UVP SMR Włocławek

Fachstellungnahme

REPORT
REP-0901

Gegenstand des UVP-Verfahrens ist der Bau und Betrieb von bis zu sechs kleinen modularen Reaktoren mit einer Gesamtkapazität von bis zu 2.000 MWe unter Verwendung der BWRX-300-Technologie am Standort Włocławek, Gemeinde Włocławek. Das Bundesministerium für Klimaschutz, Umwelt, Energie, Mobilität, Innovation und Technologie beauftragte das Umweltbundesamt, ein Fachgutachten zu den übermittelten Dokumenten zu erstellen.

Abbildung 1: Die Karte zeigt die Betriebe mit hohem oder erhöhtem Risiko eines schweren Industrieunfalls in der Nähe der geplanten Reaktoren

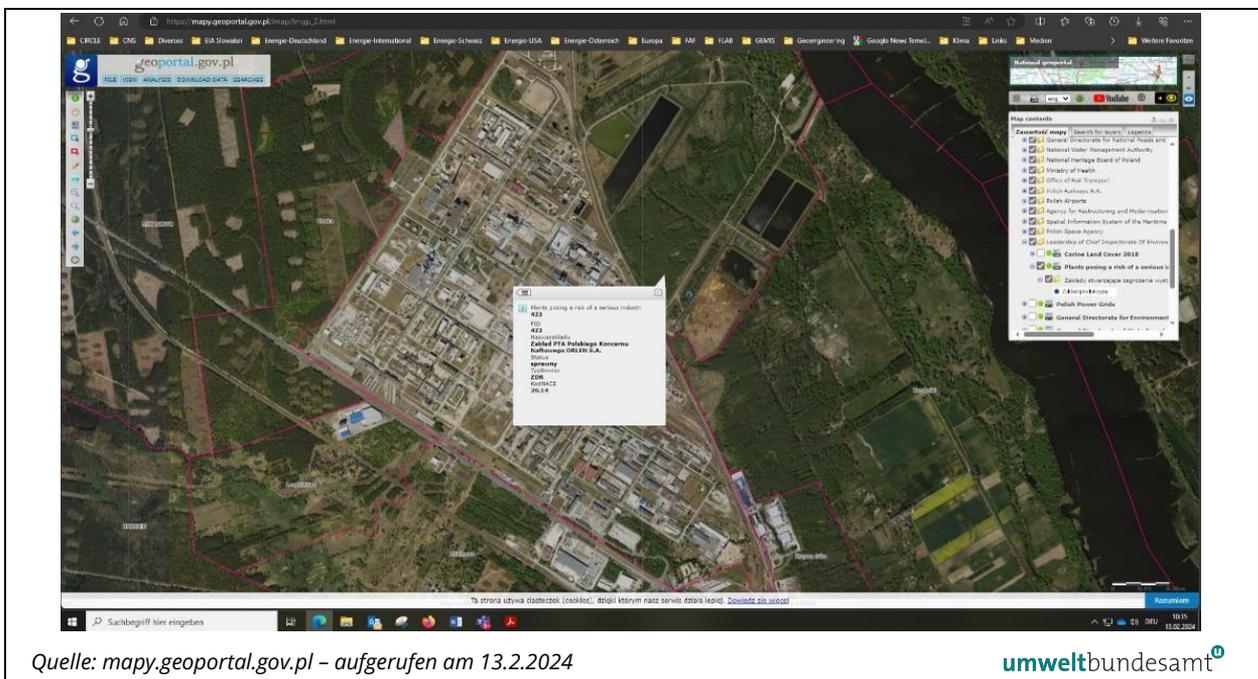
- Im Gebiet der geplanten Reaktoren befindet sich ein weitläufiges Industrieareal, auf dem sich Betriebe befinden, die den Bestimmungen der Seveso-Richtlinie unterliegen. Industrieanlagen gemäß Seveso-Richtlinie stellen an sich unter Unfallbedingungen ein Gefährdungspotential für die Umwelt dar. Die UVE hat darzustellen, wie die mit der Regulierung dieser Anlagen befassten Verwaltungsbehörden in das gegenständliche UVP-Verfahren mit eingebunden sind. Im Detail sind die für die jeweiligen Industrieanlagen spezifischen Gefährdungen für die Umwelt im Normalbetrieb wie auch insbesondere unter Unfallbedingungen darzustellen. Breiter Raum sollte die UVE Szenarien widmen, die wechselseitige Ein- und Auswirkungen zwischen den Industrieanlagen und den geplanten Reaktoren unter Normal- und vor allem auch Unfallbedingungen darstellen.
